合肥三贡化工有限公司

安全现状评价报告

(审定稿)

隐患整改及报告修改说明

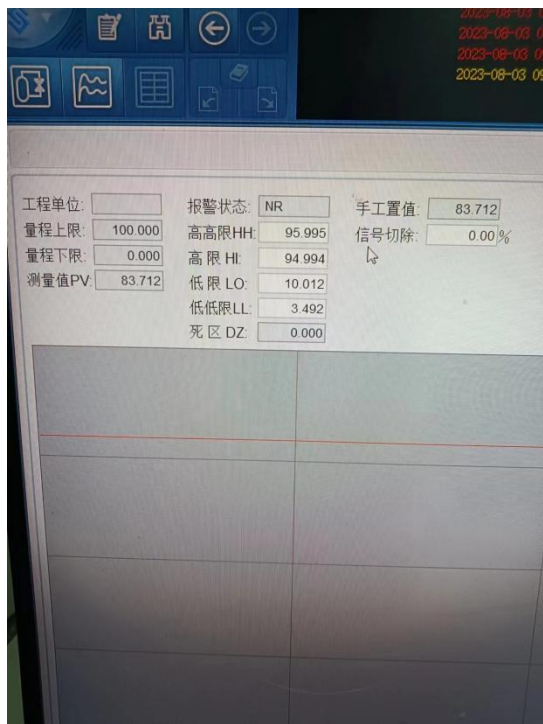
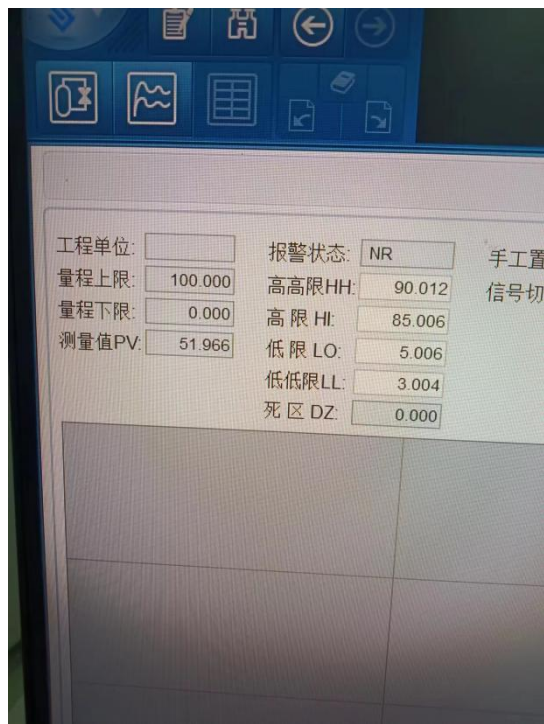
5. 核实储罐高、低液位设置符合性检查，符合要求。

工程单位:	报警状态: NR	手工置值: 83.712
量程上限: 100.000	高高限 HH: 95.995	信号切除: 0.00%
量程下限: 0.000	高限 HI: 94.994	
测量值 PV: 83.712	低限 LO: 10.012	
	低低限 LL: 3.492	
	死区 DZ: 0.000

工程单位:	报警状态: NR	手工置
量程上限: 100.000	高高限 HH: 90.012	信号切
量程下限: 0.000	高限 HI: 85.006	
测量值 PV: 51.966	低限 LO: 5.006	
	低低限 LL: 3.004	
	死区 DZ: 0.000
